品番	SS671BNKR	品名	寒冷地用防露式手洗付密結形ロータンク	1 / 3
----	-----------	----	--------------------	-------

衛生陶器補修品互換性情報 | No. E0020

件名 タンク取付ナット・ボルト互換性の件

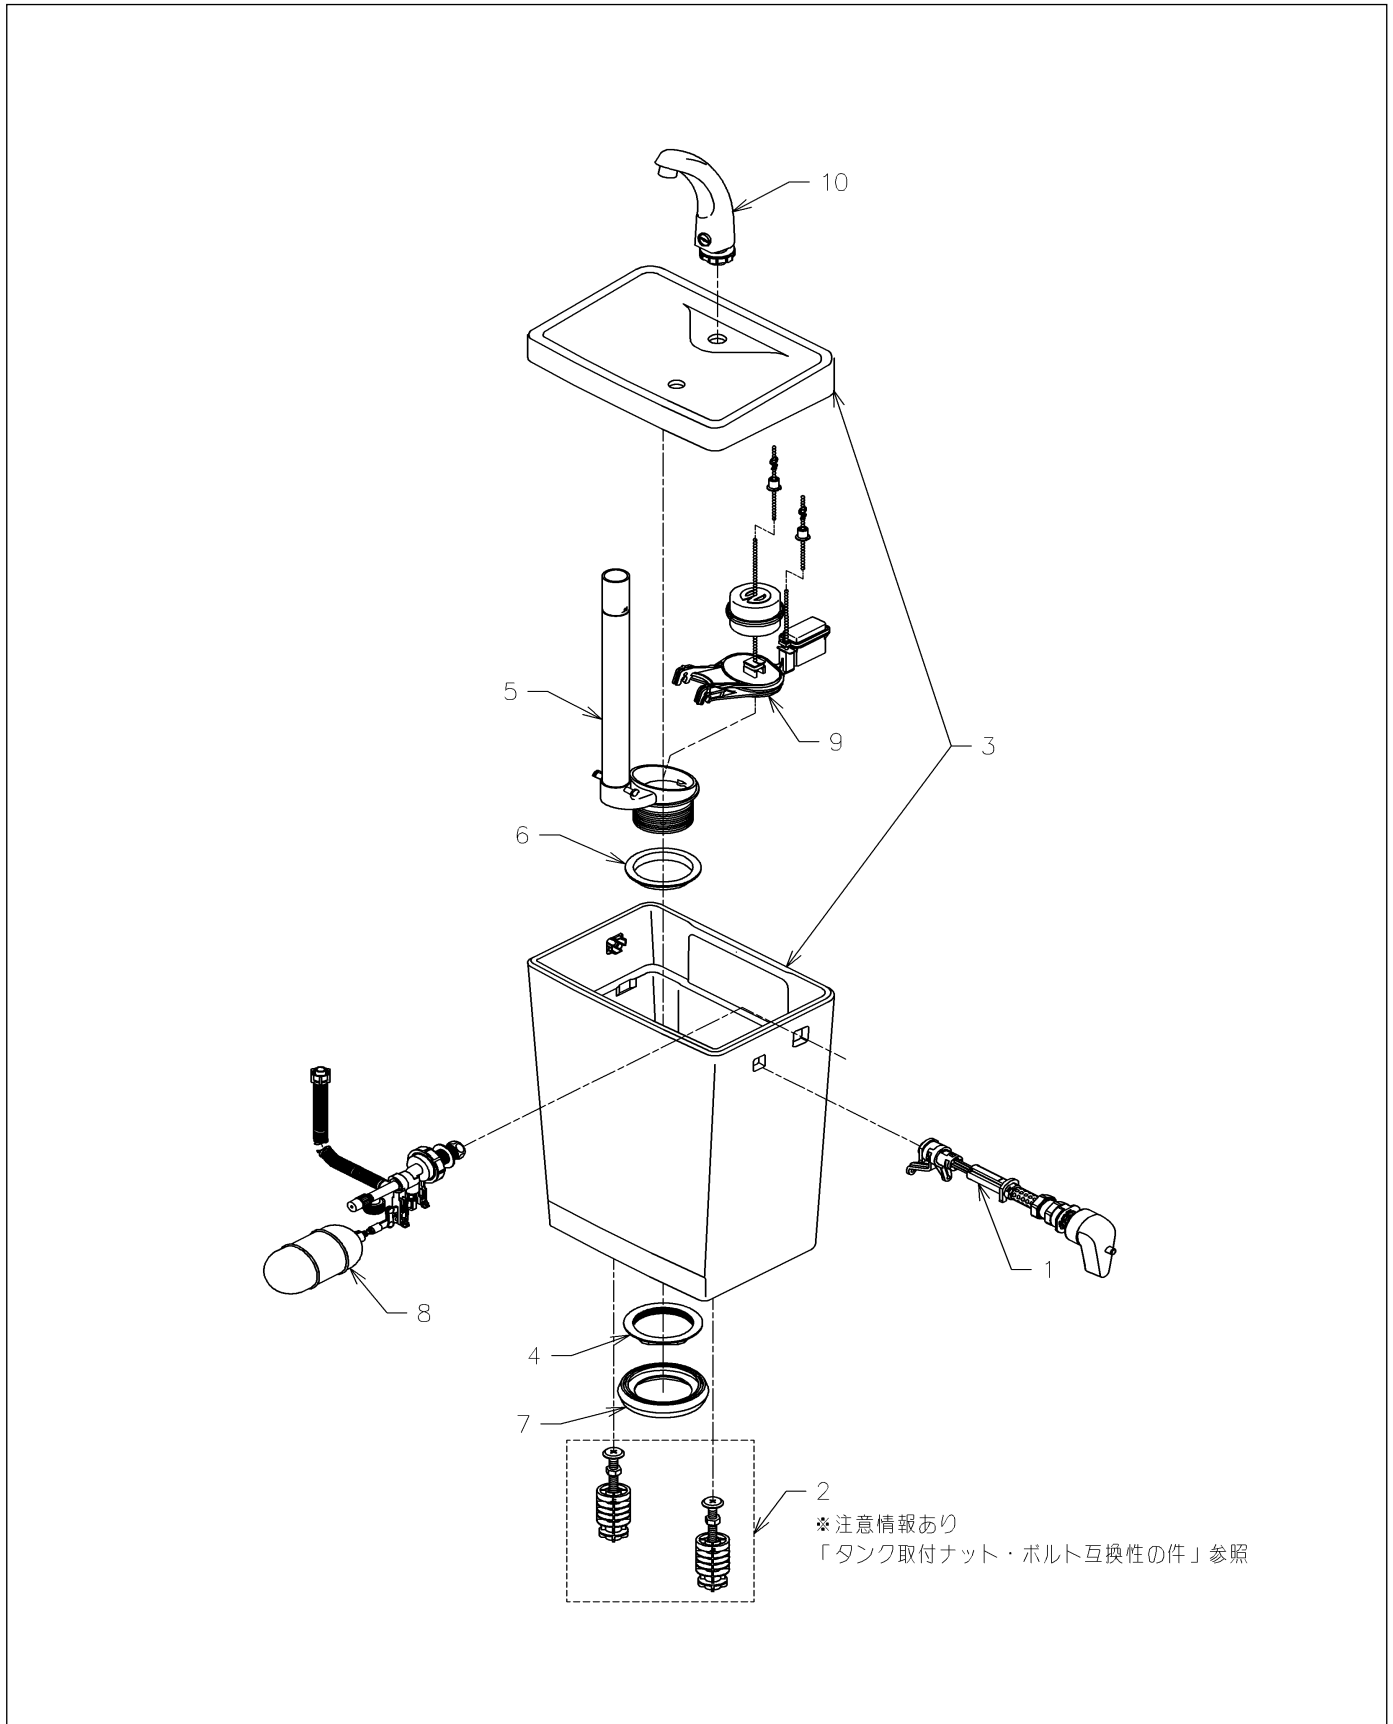
互換性に関する注意情報があります
